工程指示 / 要求簡箋(E.I.)

工程指示編號：EI / 3248 / 21

工程編號：J - 852

工程名稱：亞皆老街中電

|         |                |              |  | 圖號: GF-1/PO          |

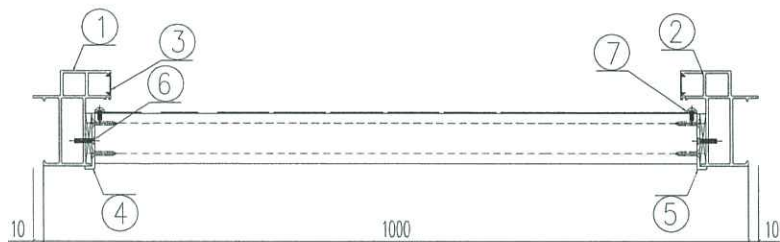
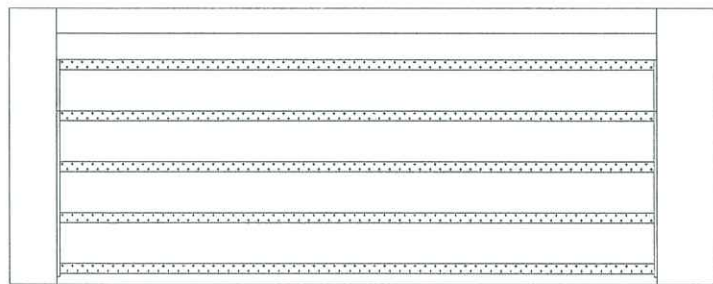
C 版: 1)GF-7 百葉需要安裝背板，修改組裝圖，背板黑色

A 版: 已修改 GF-1/P0 組裝圖: 補回窗號 GF-2/P0

☆ 3、其中窗號“GF-7/PO”需安裝鋁背板(GF-7/AL)-不需安裝雀仔網
